ACLARATORIA N°2

DIRECCIÓN NACIONAL DE VIALIDAD							
OBRA:							
"Puesta en valor del Campamento Zona Este - 1º Etapa - 18º Distrito - Chaco"							
							Fecha:
Ítem	LIMPIEZA DE OBRA					UNIDAD=	
	CONCEPTO	U	CANT.	REND.	P.U.	PARCIAL	TOTAL
MATERIALES							
TOTAL MATERIALES (TM)							
MANO DE OBRA	Ayudante						
	Oficial						
TOTAL MANO DE OBRA (TMO)							
TOTAL	=>	T = TM + TMO					
COEFICIENTE DE RESUMEN ADOPTADO :							
PRECIO

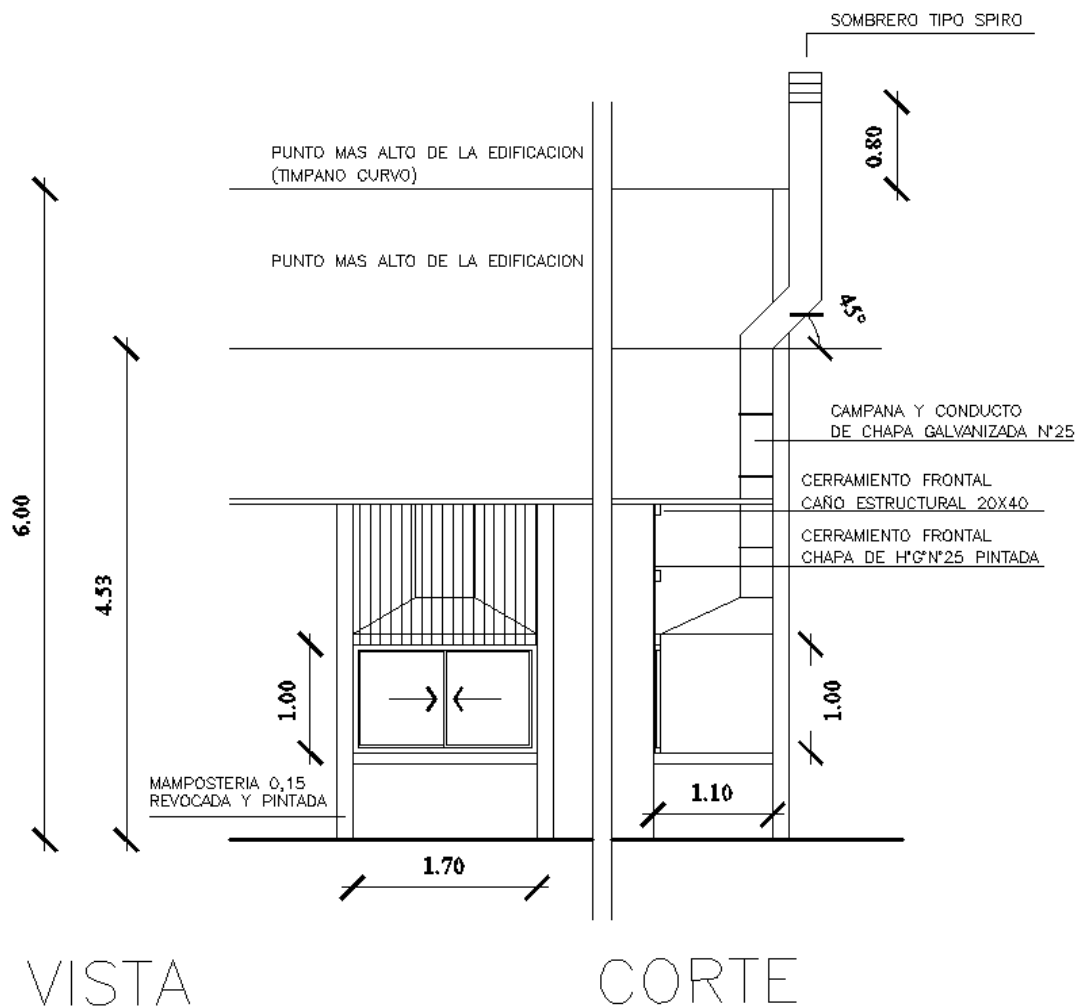
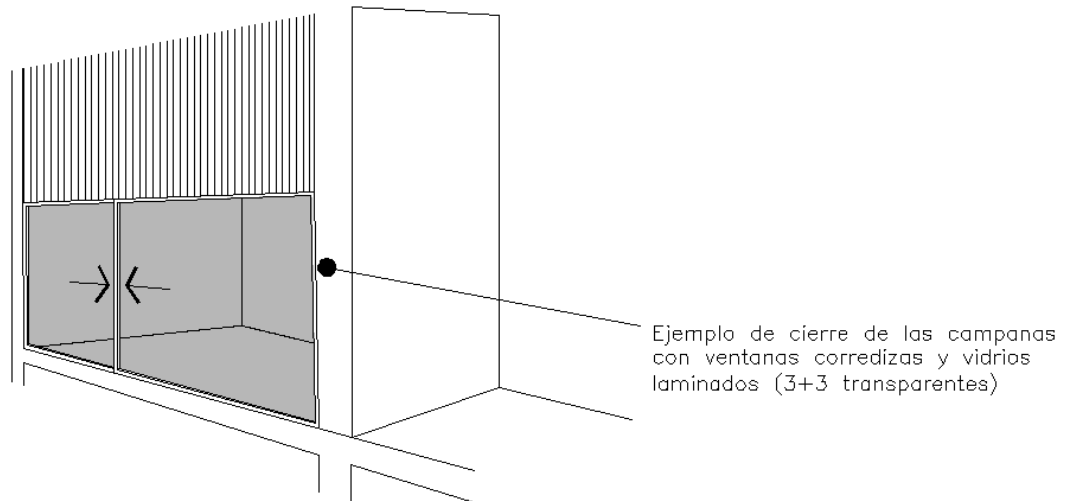
- Consulta - Punto 6 y 7, "Detalles de campanas...":
Se aclara que las campanas que se quieren implantar son para emisiones de gases, es decir que no se trabajara con calor. Por lo tanto no es necesario que estén revestidas interiormente con ladrillo refractario. En cambio su base de mesada si deberá estar revestida con cerámicos con zócalo como las demás mesadas del laboratorio.

A modo de antecedentes se presenta imágenes de campanas para trabajos de laboratorio de ensayos vial (fuente Laboratorio de Vialidad Provincial):

CROQUIS DE LA INSTALACION DE GAS DE LAS CAMPANAS

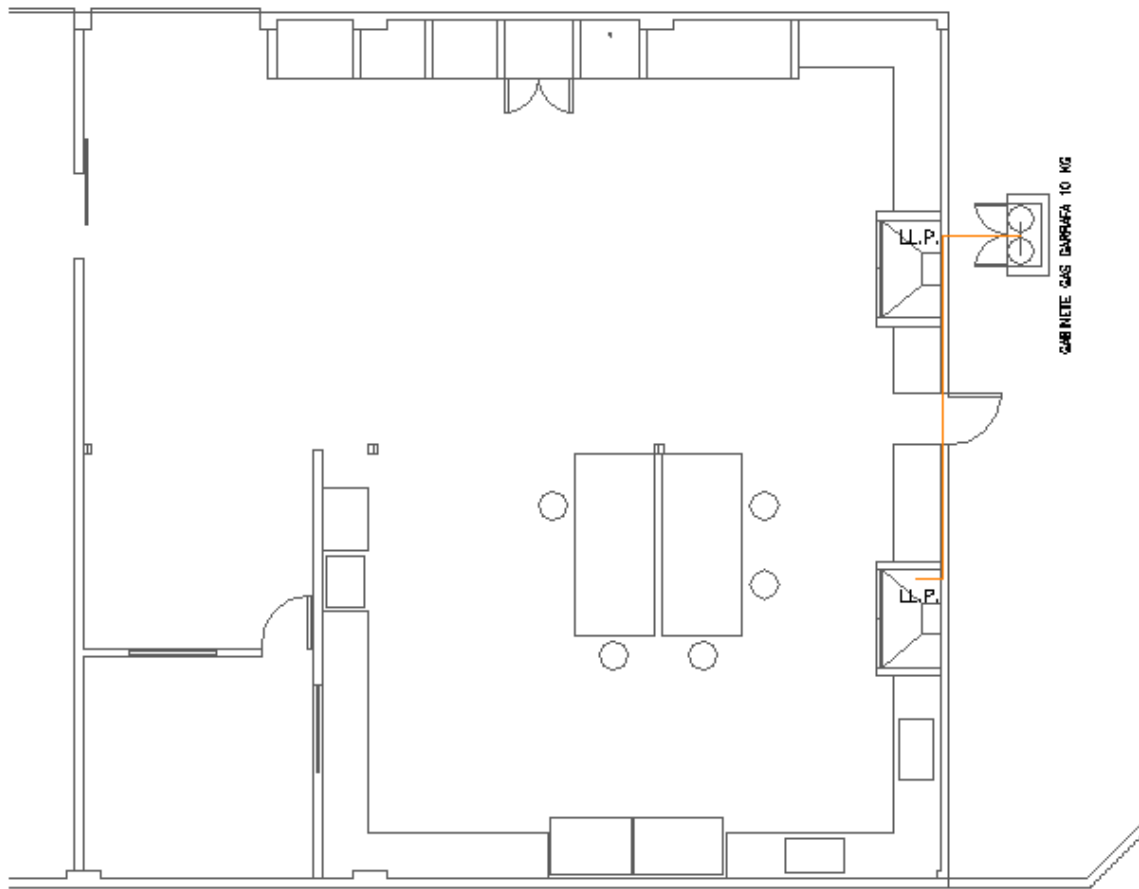
- En **SECCIÓN IX – PLANOS** se agrega croquis de la Instalación de Gas del Laboratorio correspondiente a las campanas del proyecto para su correspondiente cotización (junto al plano de cocina de las oficinas de Conservación):
